2013年7月29日  
 パナソニック株式会社  
 アプライアンス社  
 モータ事業部

**小形ギヤードモータ 新Gシリーズオプション  
 外ベースタイプ取付金具 形状変更のお知らせ**

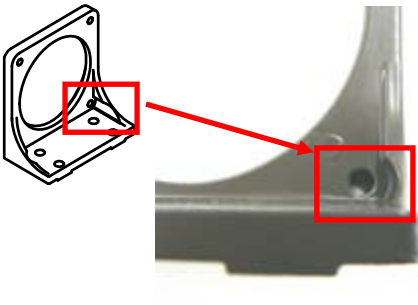
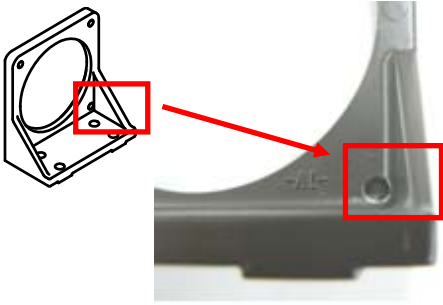
- 対象機種 ・新Gシリーズモータ90 mm角用オプション外ベースタイプ取付金具 M9B2
- 変更理由 ・中国現地調達化に伴う生産性向上
- 変更内容

日本製 現行品		中国製 変更品
	⇒	
リブ根元形状: R形状	⇒	リブ根元形状: 直線形状
	⇒	
リブ側壁形状: R形状	⇒	リブ側壁形状: 直線形状

- 変更時期 ・2013年8月生産分より変更いたします。
- その他 ・変更後も、環境負荷物質に配慮したものを使用しております。
